LIGNE 15 : PONT DE SÈVRES < > SAINT-DENIS PLEYEL (LIGNE ROUGE)

LIGNE 15 OUEST DOSSIER D'ENQUÊTE PRÉALABLE À LA DÉCLARATION D'UTILITÉ PUBLIQUE

Délibération n° 2015/045 du conseil du STIF
Approbation du dossier d'enquête préalable
à la déclaration d'utilité publique réalisé par
la Société du Grand Paris

Rapport n°2015/045

3.1.2 Gare de La Défense

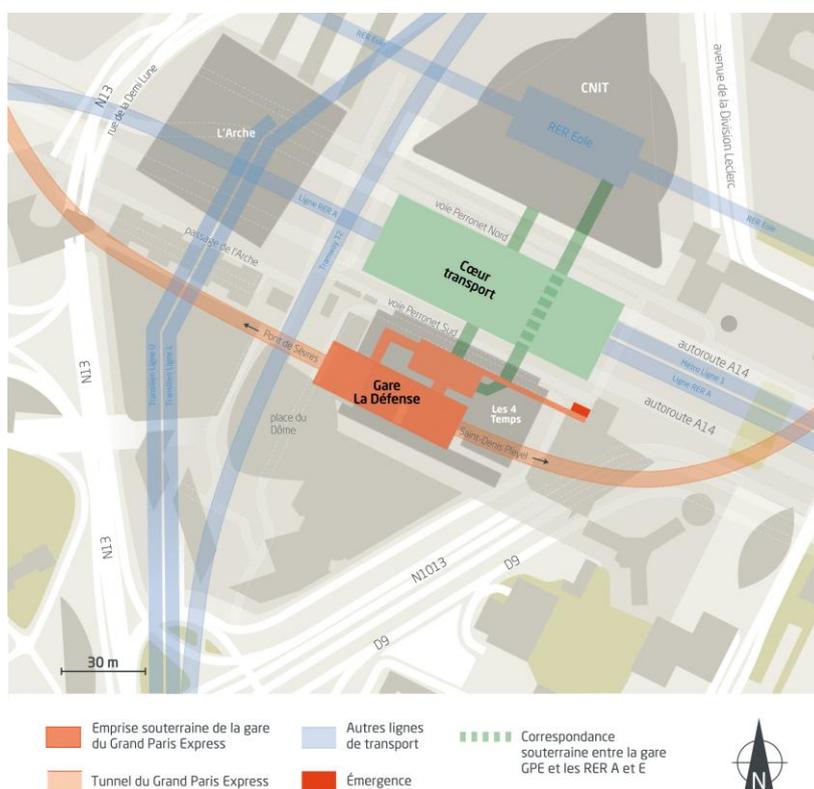
Dans le cadre de la conception de la gare GPE et de son articulation avec le Cœur Transport, le STIF demande à la SGP que :

- le parcours des usagers soit optimisé et simplifié afin de réduire les impacts sur des espaces existants très contraints.
- une dissociation des flux de correspondances entre les modes lourds des flux entrants/sortants du site et autres usages soit privilégiée afin d'assurer des correspondances efficaces et sécurisées.
- le dimensionnement des espaces GPE prenne en compte l'évolution des trafics de voyageurs à horizon 2030.

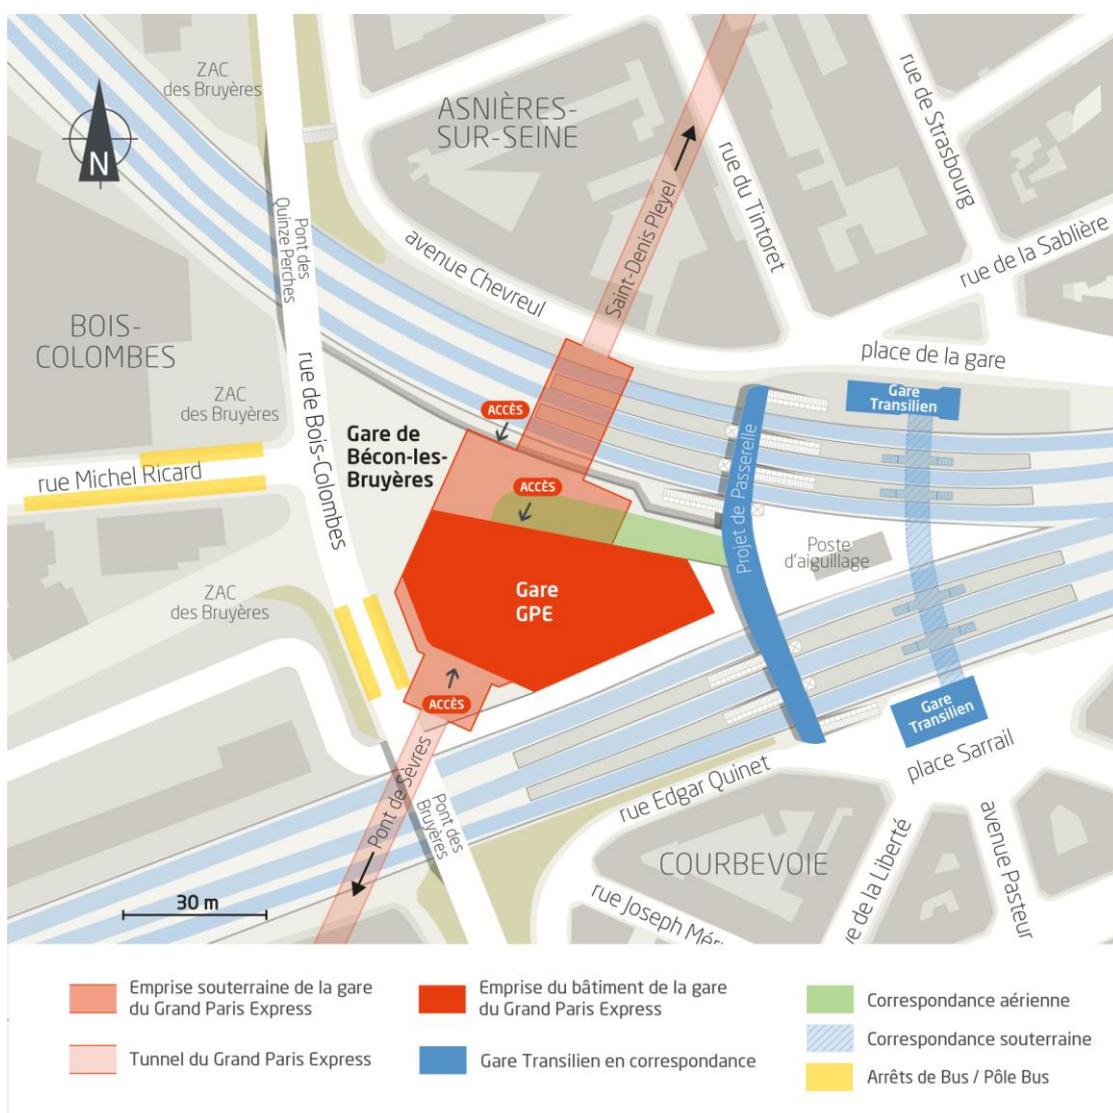
La correspondance entre modes lourds (GPE et Transilien) s'effectue par la dalle GPE qui vient s'adosser à la passerelle SNCF.

Le STIF demande que :

- le nouvel ouvrage aérien dédié à tous les usagers soit compatible avec la structure de la passerelle existante et dimensionné dans la perspective d'une évolution de la desserte du Transilien L à horizon 2030.

3.1.6 Gare Les Grésillons

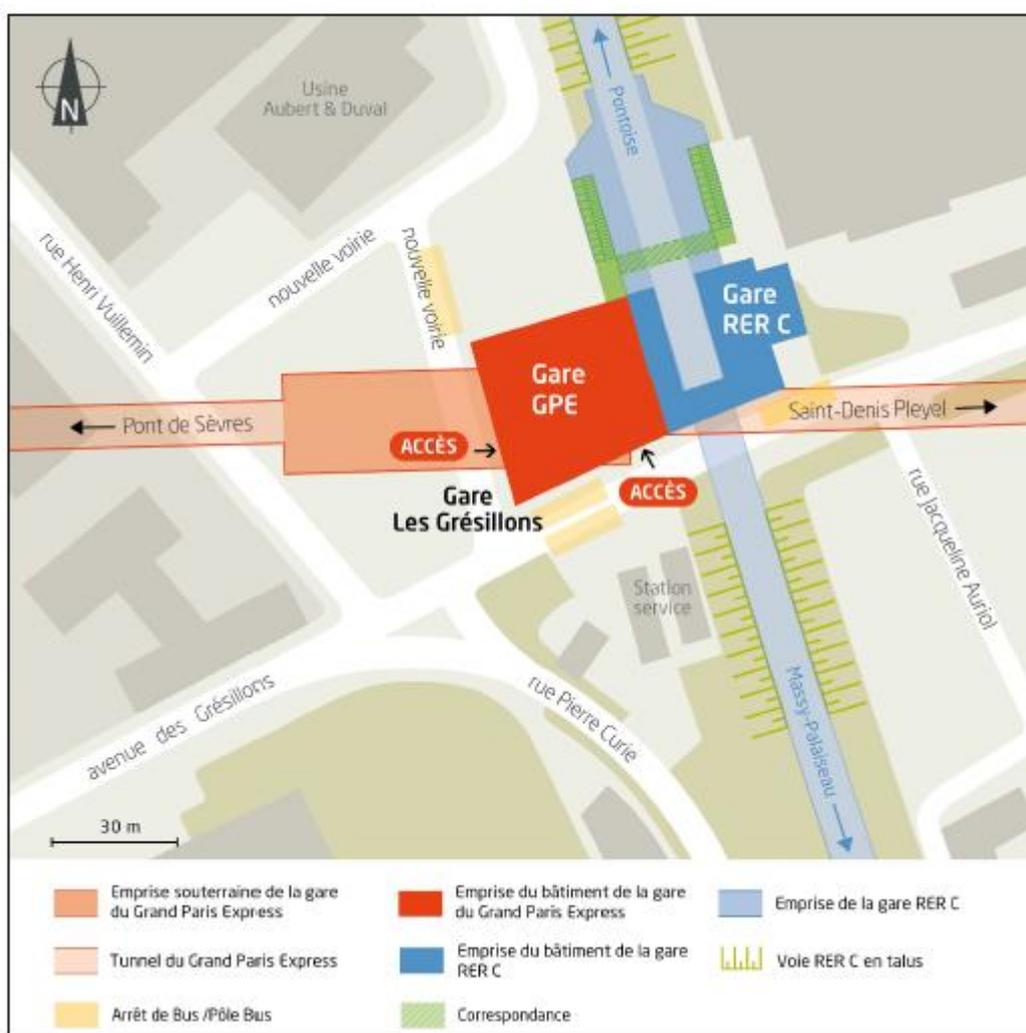
La gare souterraine GPE Les Grésillons est adossée à l'infrastructure en viaduc du RER ligne C.

Les 2 quais latéraux existants doivent être élargis sur l'emprise RFN pour absorber les flux supplémentaires du GPE.
